東海第二発電所
重大事故等対策
審査会合における指摘事項の回答

平成29年9月15日
日本原子力発電株式会社

2. 指摘事項の回答

重大事故等時に期待する逃がし安全弁の機能

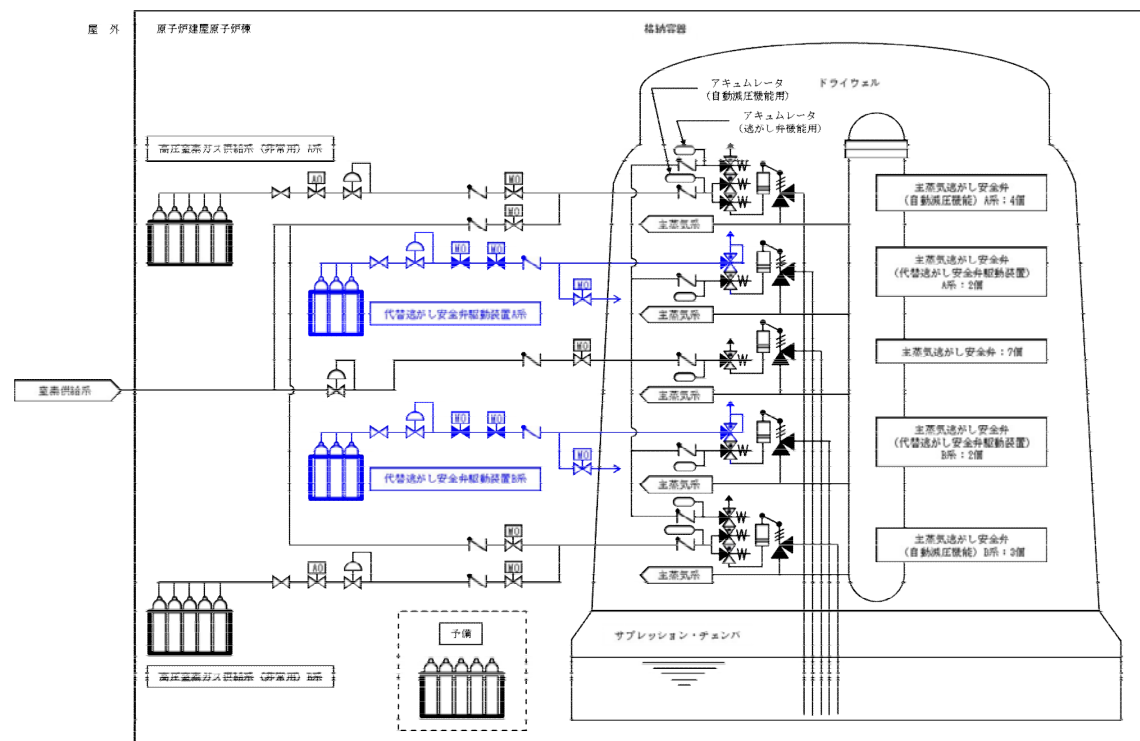
逃がし安全弁における逃がし弁機能をSA設備に位置付けないことについて、46条適合(悪影響等)踏まえ、考え方を説明すること。

46条の適合性について、以下のとおり整理

- ▶ 高圧注水機能喪失時においては、逃がし安全弁(自動減圧機能)7個を手動開とすることで、炉心損傷防止が可能(有効性評価2.1 高圧・低圧注水機能喪失に記載)
- ▶ さらに、減圧に使用する弁を2個とした場合においても、炉心損傷防止が可能であることを確認(有効性評価 添付資料1.9.1に記載)
- ▶ 格納容器雰囲気直接加熱においては、逃がし安全弁(自動減圧機能)2個を手動開とすることで、格納容器破損防止が可能であることを確認
(有効性評価 3.2 高圧溶融物放出/格納容器雰囲気直接加熱に記載)
- ▶ インターフェイスシステムLOCA時においては、逃がし安全弁(自動減圧機能)2個を手動開とすることで、1次冷却材の漏えい量を抑制することが可能であることを確認(有効性評価 2.7 格納容器バイパス(インターフェイスシステムLOCA)に記載)

以上から、46条の要求事項である原子炉冷却材圧力バウンダリの減圧は、逃がし安全弁2個を用いることで対応可能であり、逃がし安全弁(自動減圧機能)7個は十分に余裕を持った設計であると考えるが、更なる安全性向上対策として、高圧窒素ガス供給系(非常用)とは異なる窒素供給系統及び電磁弁を使用せず逃がし安全弁の開操作が可能な、代替逃がし安全弁駆動装置(重大事故等対処設備)を設置する。

第1表 非信頼度の評価結果一覧

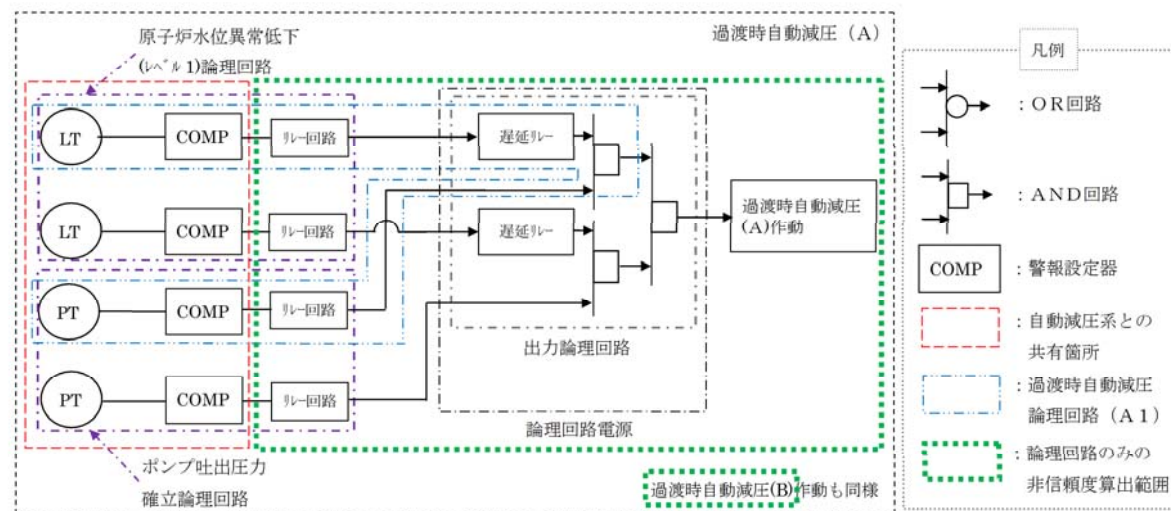
過渡時自動減圧機能の非信頼度について、検出器を含めたシステム全体の非信頼度ではなく、論理回路の非信頼度を整理した資料を提示すること。

- 各回路の非信頼度算出結果を第1表に示す。

※1: 低圧炉心スプレイポンプと残留熱除去系ポンプ吐出圧力確立の非成立を仮定するため、各々の非信頼度の積で共有箇所の非信頼度を算出する。その結果、共有箇所の非信頼度が [] と低くなることから、共有箇所を除いた非信頼度と差がない結果となった。

※2: 内部事象PRAにおいて過渡時自動減圧機能論理回路に期待する状況(高圧注水・減圧機能喪失)の発生頻度(2.0×10^{-8} /炉年)を乗じ、過渡時自動減圧機能の不作動の発生頻度を算出

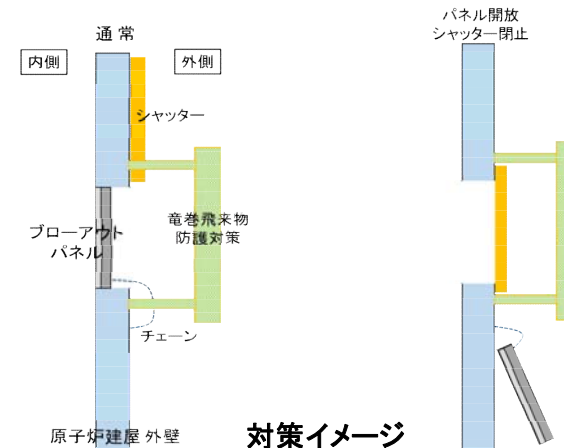
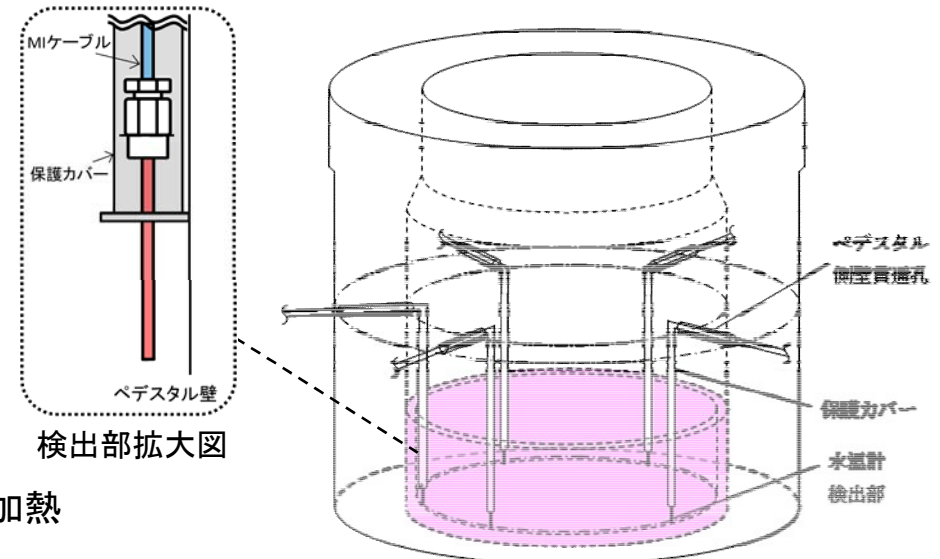
Cs-137放出量評価について、評価条件として原子炉建屋のブローアウトパネルが閉状態を期待していることを踏まえ、SA環境下でのブローアウトパネルに期待している機能を整理し、その機能を維持できることを整理して提示すること。

・SA環境下でブローアウトパネルに期待している機能は下表のとおり。

・SA環境下でブローアウトパネルに期待している機能を維持するため、以下の設計方針とする。

閉じ込め機能	開放機能
設計方針	<p>・閉維持または再閉止等の対策※ によって、原子炉建屋ガス処理系 運転時に原子炉建屋内の負圧を 達成すること (IS-LOCA等の閉じ込め機能に 期待していない事象を除く)</p>	—

階段(新設)通過のイメージ
(幅約60cm 仰角約70°)

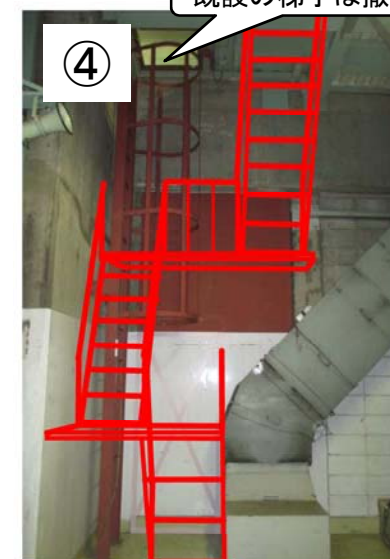
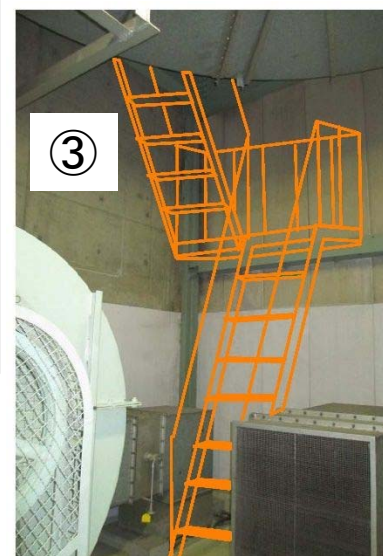
原子炉建屋付属棟における中央制御室へのアクセスルートについて、新設する階段の設計内容を整理した上で、事象が発生した際に着用する防護服や資機材の持ち運び等を考慮してもアクセスルートとして成立することを整理して提示すること。

- ・原子炉建屋付属棟内の新設ルートの概要を次ページ以降の図に示す。ルート中の狭隘な階段部については防護具を着用した状態で通行可能なことを下図のとおり類似の階段にて確認しており、また運転員が携行する資機材についてはバックパックに入れ携行することで、携行時の負担を軽減する。

最も厳しい防護具の着用状態としてIS-LOCAを想定した以下の装備を想定
・アノラック, 胴長靴, 自給式呼吸用保護具, ゴム手袋(2枚)
持参する資機材として以下を收容したバックの携行を想定
・携行型有線通話装置, 電離箱サーベイメータ, ランタン等
